Betr.: Äußerungen zum Vorentwurf Bebauungsplan "Wohnquartier ehem. Klinikum Safranberg"

Betr.: Bebauungsplan „Wohnquartier ehem. Klinikum Safranberg“  
Beteiligung der Behörden und sonstigen Träger öffentlicher Belange nach  
§ 4 Abs. 1 BauGB

Bebauungsplan "Wohnquartier ehem. Klinikum Safranberg"

### Änderungsantrag zum Bebauungsplanentwurf Safranberg vom 28.02.2012 I Stellplätze Klinikbereich Safranberg

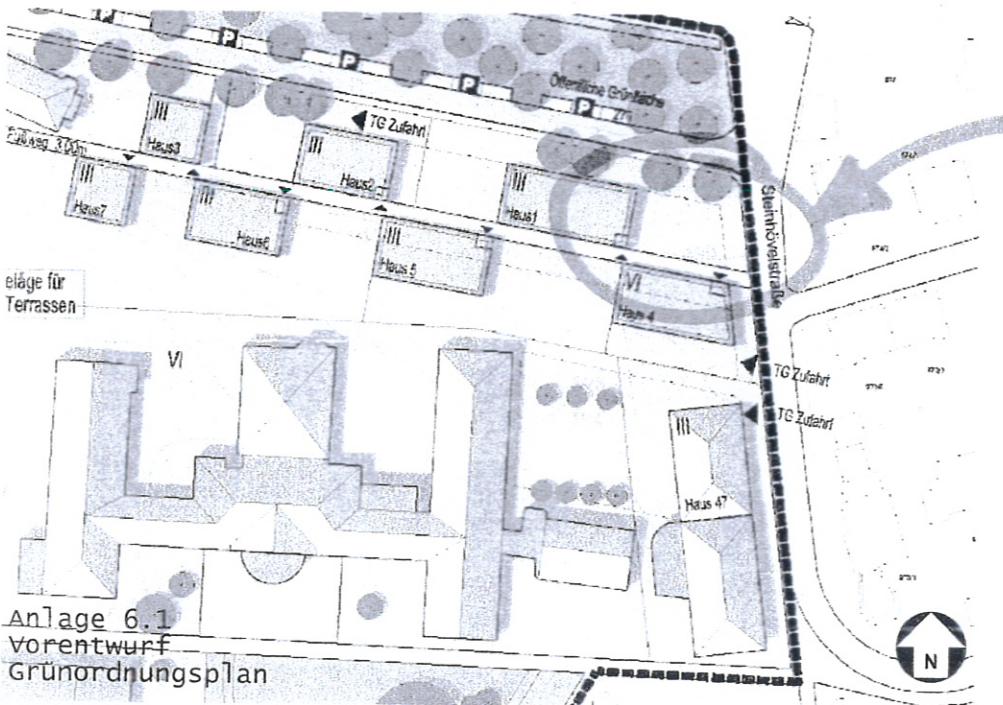
Wir bitten Sie deshalb, in der Sitzung zur Festlegung des Bebauungsplans die zum Haus 1 gehörende Baulinie ca. 20 Meter weiter westlich zu begrenzen (siehe Anlage).

Baufenster nach westen zurückversetzen, so dass Haus 1 erst nach einer Grünzone beginnen kann (Siehe unten).

Im Grünordnungsplan ist die Grünfläche bereits eingepflanzt

NEUORDNUNG PARKPLÄTZE  
 KLINIKBEREICH SAFFRAUBERG  
 M 1: 1000 03.05.2012/EB

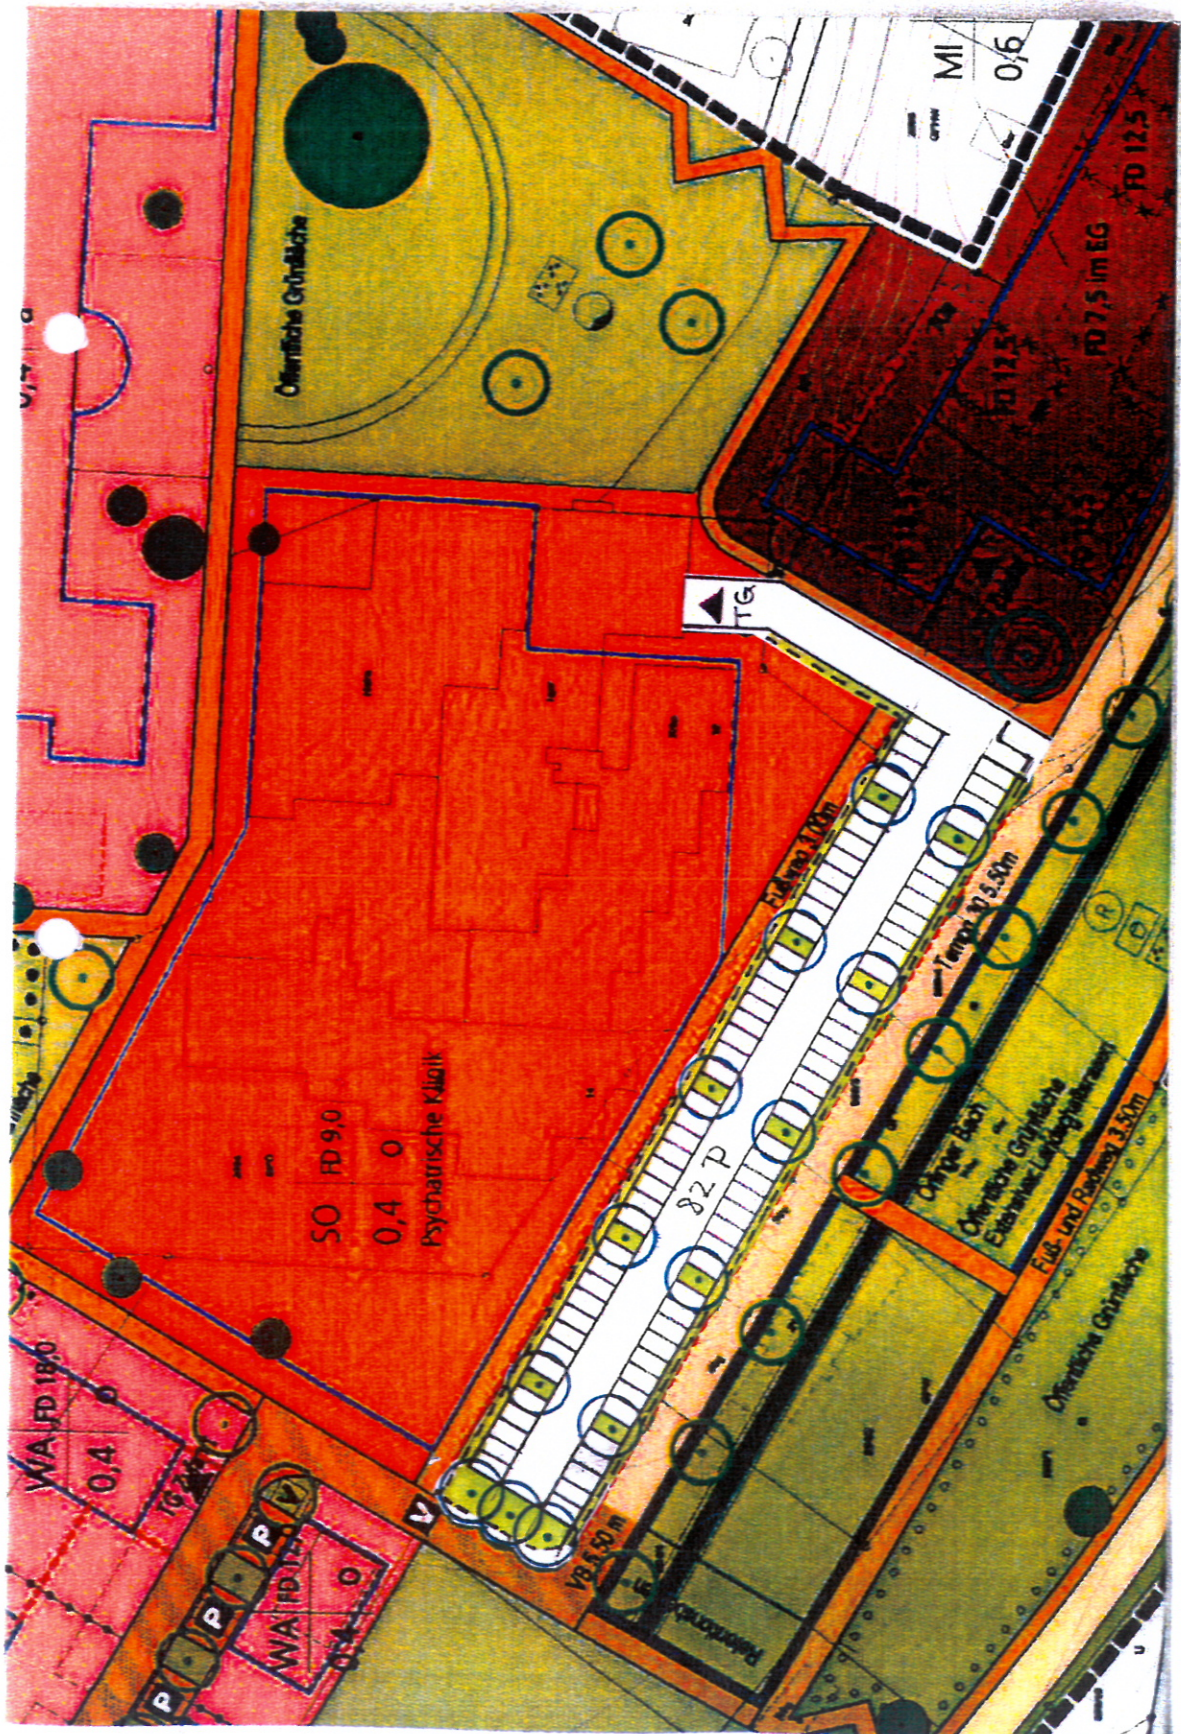
Wir haben den Plan bezüglich der Anordnung der uns zugewiesenen Stellplätze im Bereich des Leimgrubenwegs geprüft und festgestellt, dass die Anordnung nicht vereinbar mit unserer Parkraumbewirtschaftung ist. Die Stellplätze des Klinikbereichs müssen eingezäunt und abgeschränkt werden können.

Daher haben wir eine andere Planungsvariante untersucht, nämlich die Stellplätze in zwei Reihen mit mittlerer Fahrgasse parallel zum Leimgrubenweg anzuordnen.

Die kompletten Stellplätze sowie die Zufahrt zur Tiefgarage entlang des Mischgebiets müssen wir einzäunen. An die Parkplatzzufahrt würden wir eine Schranke setzen.

Wir bitten Sie daher höflichst, Ihren Bebauungsplan gemäß unseren Planungsanforderungen zu ändern. Eine Skizze als Planungsvorschlag haben wir beigelegt.
